Pointers

APLICACION DE LA CONEXION A TIERRA EN MOTORES DE TRACCION

Fig. 1 - Aplicación de la conexión a tierra en el motor de tracción

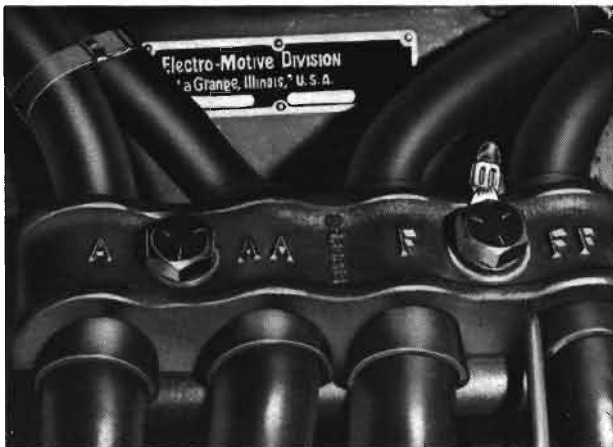
Electro-Motive recomienda un cambio en la conexión a tierra en todos los motores de tracción. Mediante el nuevo arreglo se restringe el movimiento del cable de tierra cada vez que el cable FF se desplaza bajo la carrocería de la locomotora. Este desplazamiento podría ocasionar ruptura del cable de tierra en la parte que entra en contacto con la abrazadera.

Para restringir el movimiento del cable que conecta a tierra deberá afianzarse conjuntamente con el cable FF en la abrazadera tal como se muestra en la Fig. 1. Colóquese el cable de tierra lo más cerca posible a la esquina entre la abrazadera y la caja del motor; vuélvase hacia atrás el cable y conéctese la terminal a manera que quede sujeta por el tornillo de la abrazadera.

Fig. 2 -- Tapón para llenar la caja de rodillos

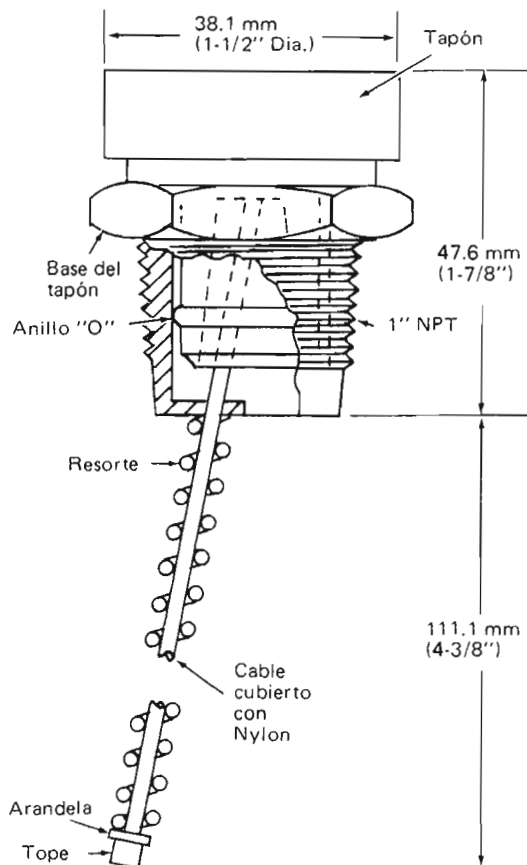
Se ha elaborado un nuevo tipo de tapón para el llenado de aceite en las cajas New Departure-Hyatt de rodillos que se identifica con el número 9324109. El nuevo tapón sustituye al tapón con número 8389088, con el cual es completamente intercambiable. La ventaja del nuevo tapón es que es menos trabajoso abrirlo y como está sujeto con un resorte, es menos probable que la tapa quede descubierta.

El nuevo tapón aparece en la Fig. 2. Consiste de un material de polietileno de alta densidad

que cierra contra una base de acero mediante un resorte helicoidal que penetra en la cámara de aceite. La tapa cierra en forma rápida y automática. Para llenar o para verificar el nivel del aceite, se levanta la tapa fácilmente y se inclina hacia un lado. El tapón va sujeto a la base por medio de un cable forrado de nylon para que pueda deslizarse fácilmente.
